**LAVORI DI RIPRISTINO DELL'OFFICIOSITA' DEL FOSSO DI  
PRATOLUNGO COMPRESA LA M.S. DELL'ALVEO E LA COSTITUZIONE  
DI OPPORTUNE OPERE DI ACCUMULO E  
LAMINAZIONE DELLE PIENE - II LOTTO**

**PROGETTO ESECUTIVO  
PERIZIA DI VARIANTE E SUPPLETIVA**

**ELABORATI GENERALI  
Relazione generale**

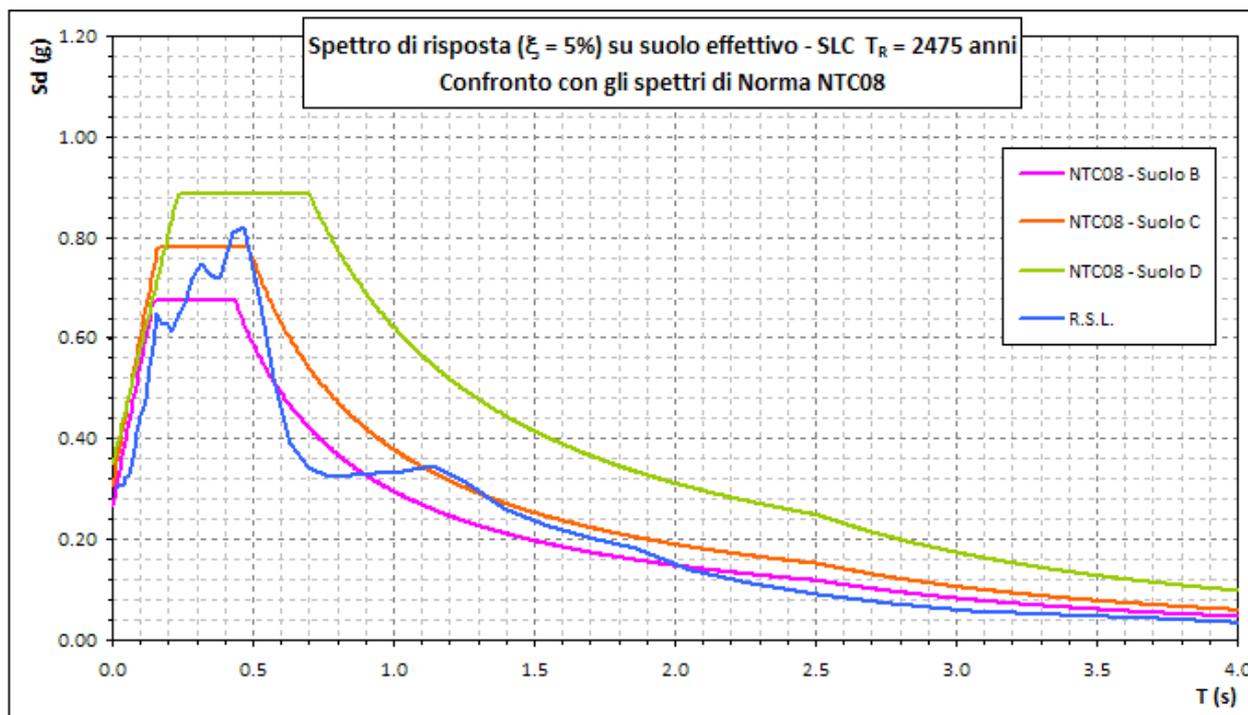
Le prescrizioni impartite dal Pre-Comitato hanno indicato la necessità di realizzare uno specifico studio di Risposta Sismica Locale. I risultati di tale studio sono riportati nello specifico documento allegato al progetto.

Nel grafico seguente si riporta (per lo stato limite di collasso, SLC, che maggiormente interessa l'opera) il confronto tra lo spettro di risposta calcolato con lo studio di RSL confrontato con quelli di normativa

Si può quindi concludere che l'approccio di normativa, con spettro di risposta relativo al suolo tipo C, può ancora ritenersi valido.

Fig. 5 – Sezione tipo della diga in terra

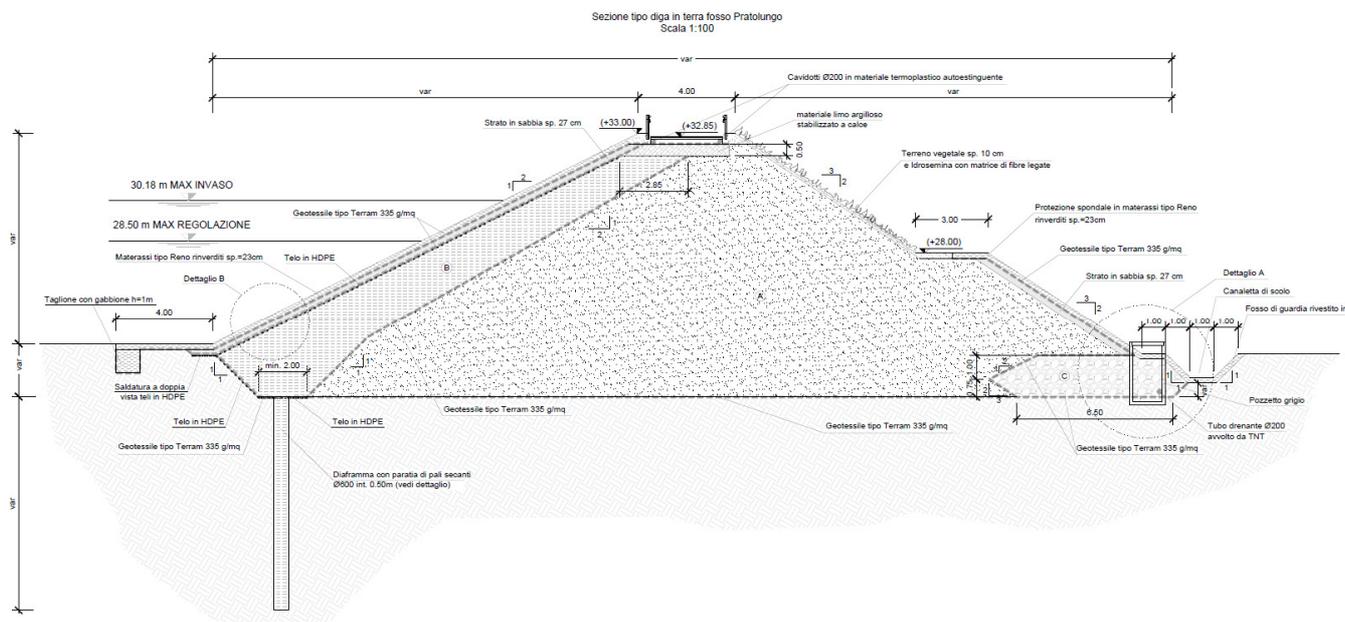
Una piccola modifica è stata introdotta alla parte sommitale del **coronamento**, dove verrà realizzata la strada di servizio. Si è cercato di evitare di appoggiare il sottofondo della strada su un terreno disomogeneo (cioè in parte su terreni a grana fine e in parte su terreni grossolani del contronucleo), con il rischio di fessurazione per il diverso comportamento degli stessi. È stato quindi introdotto uno strato dello spessore 50cm da realizzare con materiale limo-argilloso stabilizzato a calce, in modo da garantire sia la tenuta idraulica sia la sufficiente rigidità per il sottofondo stradale. Lungo la strada di servizio saranno posati due cavidotti per il cablaggio della strumentazione e il passaggio di cavi elettrici ed eventuali futuri sottoservizi (miglioria introdotta in sede di gara).

Per garantire la tenuta dell'invaso ed evitare fenomeni di filtrazione sotto l'argine, è stata confermata la soluzione del progetto definitivo con **diaframma plastico**, adottando una modifica tecnologica descritta nei paragrafi successivi. In ottemperanza alla prescrizione del Direzione generale delle Dighe del Ministero delle Infrastrutture, il setto impermeabile è stato esteso sulla sponda sinistra per garantire la tenuta idraulica attraverso lo strato ghiaioso, molto permeabile, individuato con i sondaggi.

È stata inoltre confermata l'**unghia di pietrame** per il drenaggio dell'acqua all'interno del rilevato ed allontanamento controllato delle acque di infiltrazione e zenitali; l'unghia filtrante è collegata ad un fosso di guardia al piede che, rispetto al progetto definitivo, è stato migliorato (in sede di gara) con un rivestimento in pietrame. Inoltre, in fase di progetto esecutivo, è stato aggiunto un tubo filtrante al piede di valle dell'unghia drenante per migliorare la raccolta e l'evacuazione delle acque.

Inoltre sono stati inseriti dei pozzetti per la raccolta e la misura delle acque di drenaggio prevedendo un tubo collettore per la raccolta e lo scarico delle acque stesse nel fosso a valle del manufatto.

Fig. 7 – Tecnica dei pali secanti per il diaframma plastico

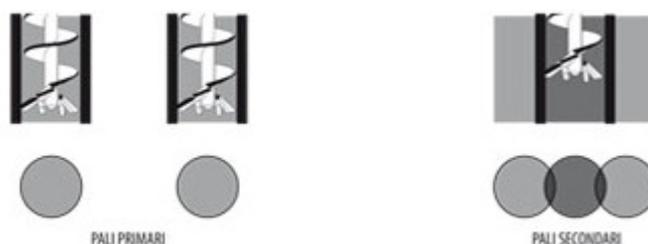
Il progetto definitivo prevede la realizzazione di un taglione impermeabile con la tecnica CSM (cutter soil mix). Dopo una attenta analisi dei “pro” e “contro” delle varie tecnologie esecutive, e tenendo conto delle caratteristiche del cantiere e delle diverse litologie da affrontare, è risultato necessaria l’adozione di una diversa tecnologia, sempre nel campo dei “diaframmi plastici”, ma basata sul sistema dei “pali secanti”.

Le indagini richieste ed eseguite in fase di progetto esecutivo, in aree non precedentemente indagate, hanno indicato la necessità di estendere e approfondire il diaframma in sinistra e inoltre di prevedere una estensione in destra. Le stesse indagini hanno confermato la necessità dei raddoppi nelle zone di passaggio. Oltre a queste modifiche geometriche è risultata necessaria una modifica alla tecnologia esecutiva del diaframma in quanto il metodo CSM previsto nel progetto definitivo non consente di eseguire raddoppi e presenta notevoli difficoltà esecutive nei tratti su pendio (resisi necessari per le estensioni prima citate); il metodo CSM non permette inoltre di armare il diaframma (l'armatura si è resa necessaria per garantire la verifica a scorrimento del manufatto). L'insieme di queste circostanze ha portato a introdurre la tecnologia dei pali secanti per l'esecuzione del diaframma.

L'esecuzione del diaframma avverrà secondo le seguenti operazioni (vedi schema seguente):

- perforazione dei pali primari con elica continua;
- getto dei pali primari;
- perforazione dei pali secondari con elica continua;
- getto dei pali secondari (con infissione delle armature per la tipologia armata, sotto al manufatto).
